PARC ÉOLIEN DES PISTES

Communes de Vertain et Escarmain (59)

MEMOIRE EN REPONSE A L'AVIS DE L'AUTORITE ENVIRONNEMENTALE

Cet avis délibéré n°2023-7278 a été émis le 22 août 2023 par la Mission Régionale d'Autorité Environnementale Hauts-de-France.

Figure 1 : tracés probables du raccordement électrique externe au regard des enjeux environnementaux

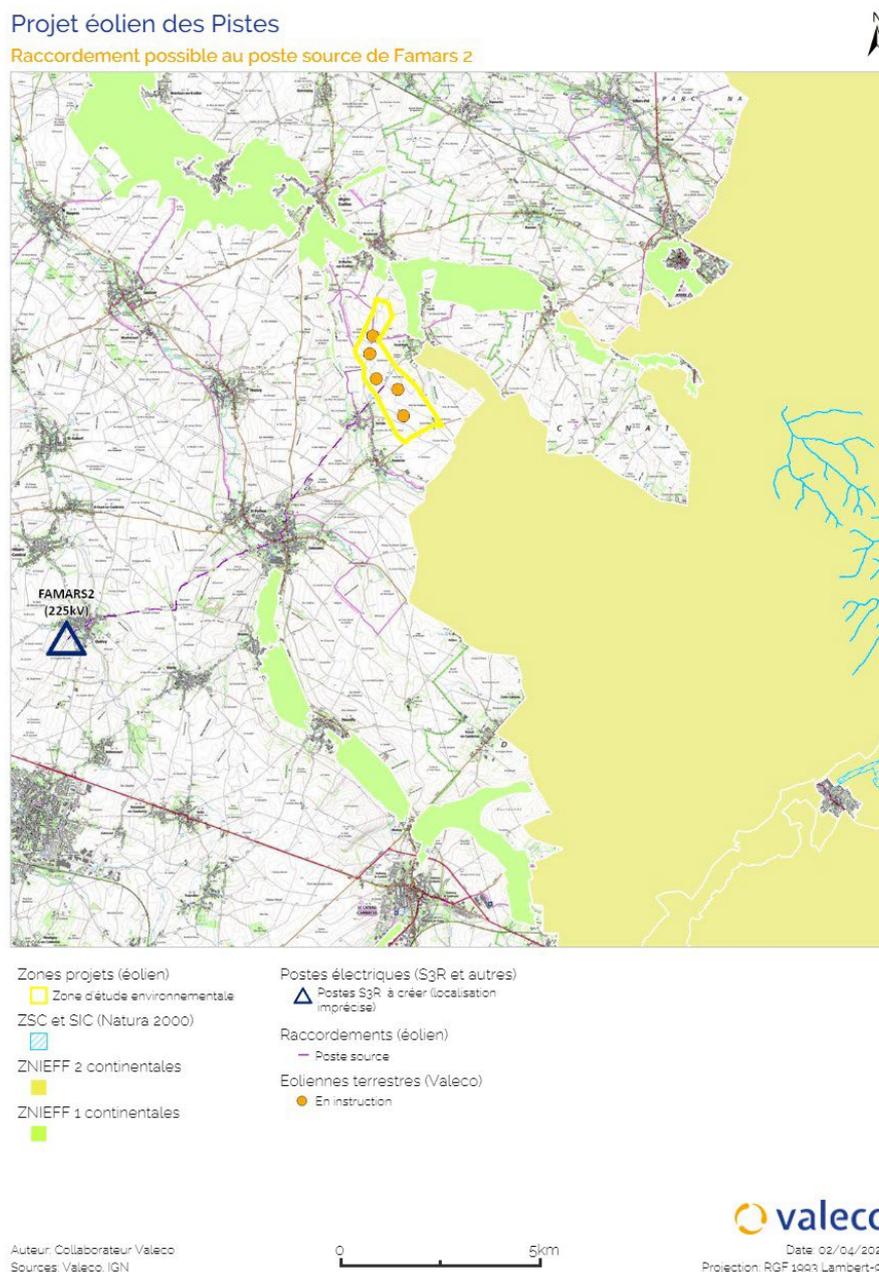
L'autorité environnementale recommande d'évaluer les impacts prévisibles du raccordement du parc éolien au réseau public électrique, au vu des informations disponibles, et en particulier de déterminer si des espaces à enjeu seraient concernés par les travaux de raccordement et si des créations de lignes aériennes seraient nécessaires. Le porteur du projet pourrait prendre l'attache des gestionnaires de réseaux pour confirmer ou infirmer la possibilité de se raccorder à un poste source.

Le choix du poste source de distribution (ENEDIS ou régie locale d'électricité) ainsi que celui du tracé du raccordement électrique est fait par le gestionnaire local du réseau électrique. Le pétitionnaire ne peut donc pas s'engager sur un tracé précis. En effet, il a uniquement la charge de la maîtrise d'ouvrage du raccordement interne, c'est-à-dire du parc éolien jusqu'au poste de livraison. Le raccordement entre le poste de livraison et le poste source de distribution d'électricité se fait généralement au niveau des accotements des voiries publiques existantes. Cette méthode limite ainsi l'impact de la liaison électrique sur le paysage et les milieux naturels environnants. Ainsi, **aucune création de ligne aérienne n'est prévue**. Pour le franchissement des ouvrages dit « complexes » tels que les voies de chemins de fer, les autoroutes, les cours d'eau ou les grandes départementales, un forage dirigé est prévu.

La carte en page suivante présente une possibilité de tracé pour le raccordement du poste de livraison du parc éolien jusqu'au poste source de Famars 2, mise au regard des enjeux environnementaux. A noter que d'autres tracés que ceux passant par les voies < classiques > existent et pourraient également être envisagés par le gestionnaire de réseau, comme le passage par des chemins agricoles ou encore les chemins aménagés dans le cadre de précédents projets éoliens.

Cette option de raccordement ne recoupe aucune Zone Naturelle d'Intérêt Reconnue sur son trajet que cela soit des ZNIEFF, des espaces Natura 2000 ou des arrêtés préfectoraux de protection biotope (voir Figure 1). Elle n'exercera alors aucune influence sur les habitats et espèces de ces zones d'importance.

Au regard des capacités des postes proches (à moins de 15 km) du projet éolien des Pistes et des différentes caractéristiques du tracé étudié, il apparaît que la meilleure solution soit celle d'un raccordement au poste de Famars 2.

Figure 2 : cartographie sur SRE et du contexte éolien

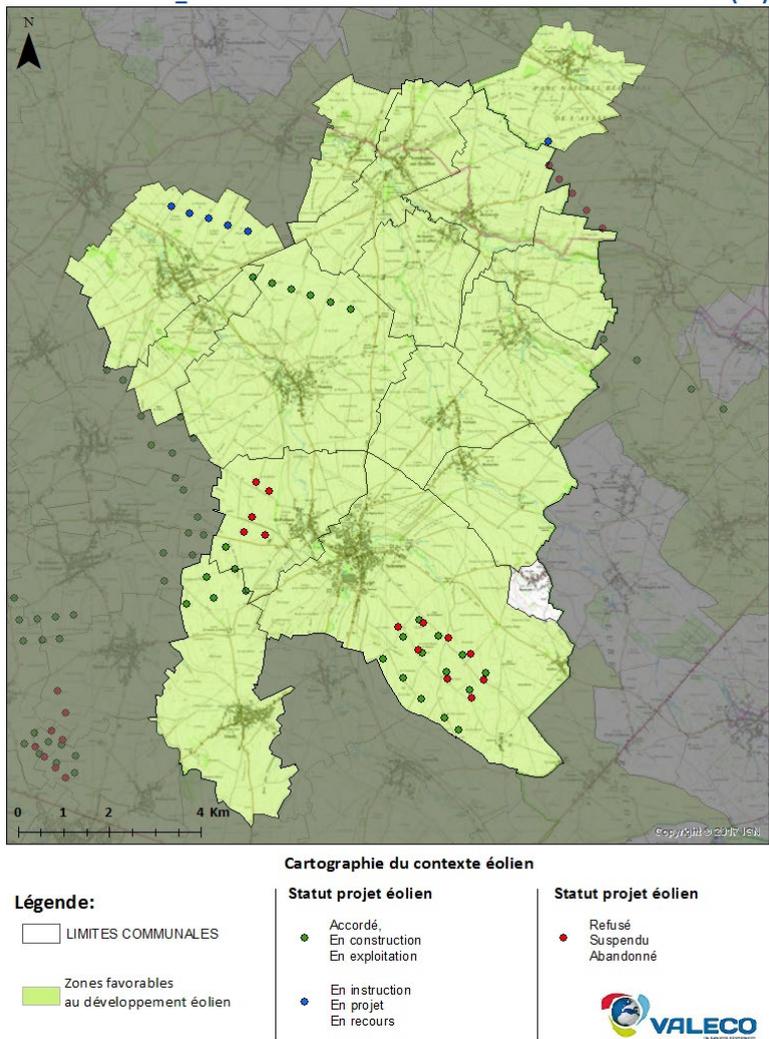
L'autorité environnementale recommande de fournir les critères de définition de la zone d'implantation prioritaire, la source des critères techniques et réglementaires et une carte illustrative

La Figure 2 est une carte extraite du schéma régional éolien du Nord-Pas-de-Calais, illustrant les communes favorables à l'accueil d'un projet éolien sur son territoire. On peut l'ensemble des communes du territoire de la CCPS est favorable hormis la commune de Beaurain.

Figure 8 : variante d'implantation n°1

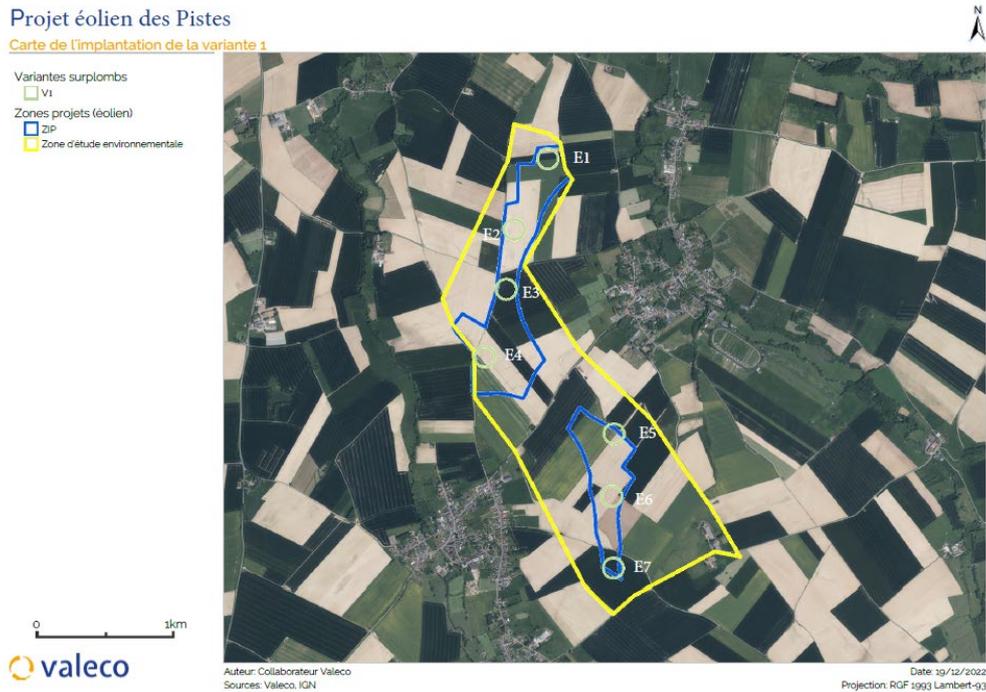
Au regard des impacts résiduels significatifs du projet sur l'environnement, et notamment sur les chauves-souris, les oiseaux et le paysage l'autorité environnementale recommande de compléter l'étude de variantes afin d'éviter et réduire les impacts environnementaux

Une première variante de 7 machines a ainsi été dessinée à titre < expérimental/exploratoire > sur la base des enjeux relevés lors des états initiaux et sur l'identification potentielle des impacts. Le but étant d'apprécier le parti d'implantation pris par rapport aux objectifs recherchés et ainsi mettre en exergue les atouts et faiblesses, afin d'aboutir prioritairement à une résultante de moindre impact sur les aspects paysagers, patrimoniaux, tout en favorisant le rendement énergétique du parc éolien des Pistes.

Figure 12 : bilan de l'étude de saturation

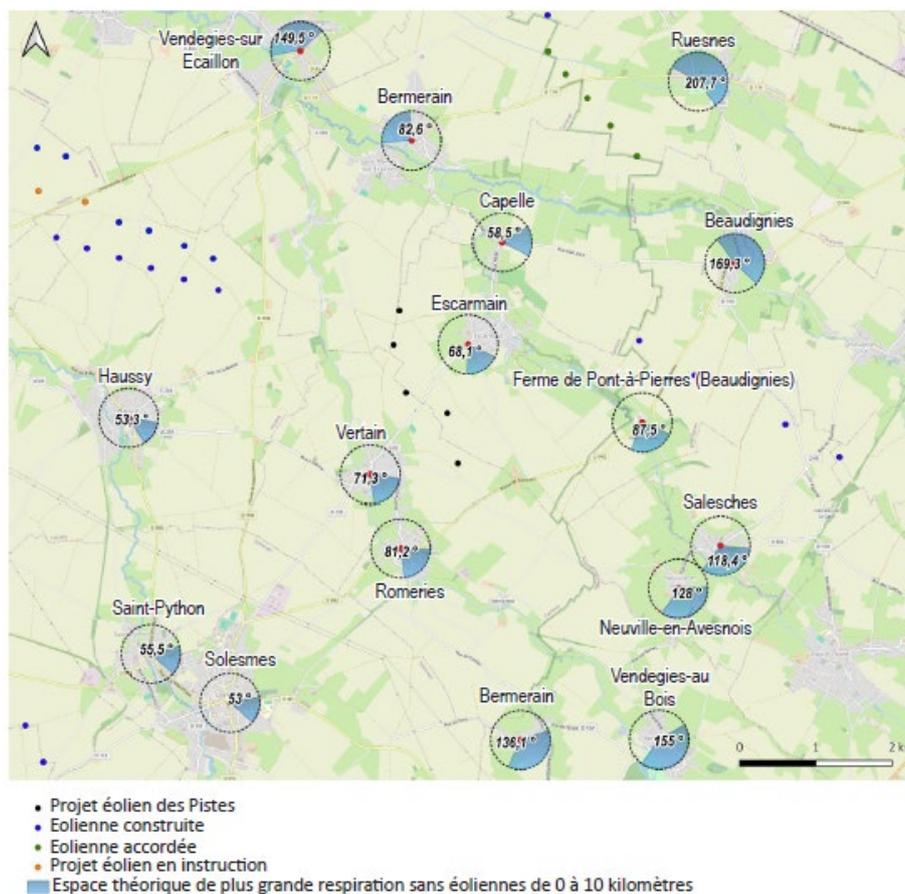
L'autorité environnementale recommande de compléter l'étude de saturation paysagère a minima sur l'ensemble des lieux de vie situés à moins de cinq kilomètres du projet et de réaliser des photomontages à 360° pour les lieux de vie où un seuil d'alerte est dépassé

Ces éléments ne changent en rien la synthèse de l'analyse de l'étude d'encerclement et de saturation visuelle précédemment érigée, en effet le bilan dressé est le suivant :

Parmi les 15 villages et la ferme isolée étudiés, cinq villages ont montré au terme de l'approche théorique une non-pertinence d'investigations par photomontage comme : Beaudignies, Neuville-en-Avesnois, Ruesnes, Salesches, St-Python : les seuils théoriques sont majoritairement satisfaits après projet et les évolutions de chiffre n'appellent pas à des investigations par des photomontages en 360° pour ces 5 villages.
